リモコンスイッチ 仕様変更・生産中止のお知らせ

品名	仕様変更機種	仕様変更・生産中止機種
リモコンスイッチ	BRS - 06R, BRS - 09R, BRS - 12R, BRS - 18R,	BRS - 24R

扱	A	日付	2010年6月	件名	リモコンスイッチ 仕様変更・生産中止のお知らせ
整理番号	山 - 941		三菱電機(株)福山製作所

上記写真は BRS-12R のフラッシュプレートです。

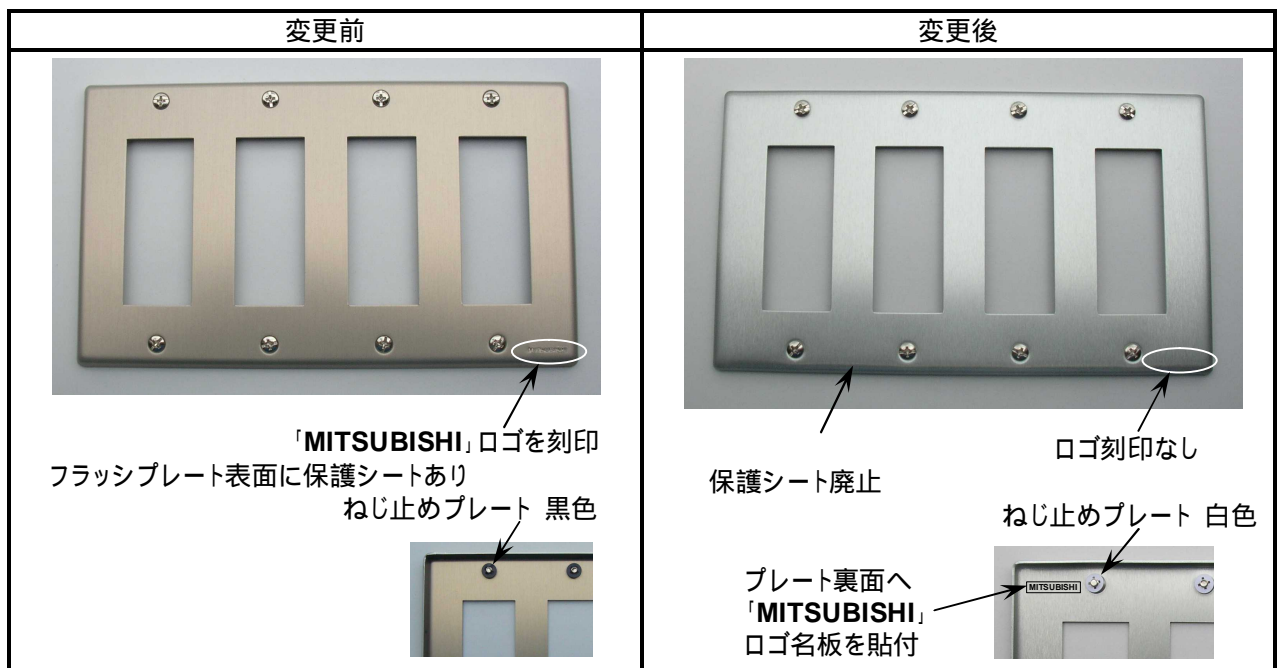
フラッシュプレートの色を変更いたします。

フラッシュプレートの「MITSUBISHI」ロゴの刻印を名板表示に変更いたします。

フラッシュプレート表面の保護シートを廃止いたします。

ねじ止めプレートを変更いたします。

BRS-24R は ~ を変更後、2011年3月生産をもって生産中止とさせていただきます。
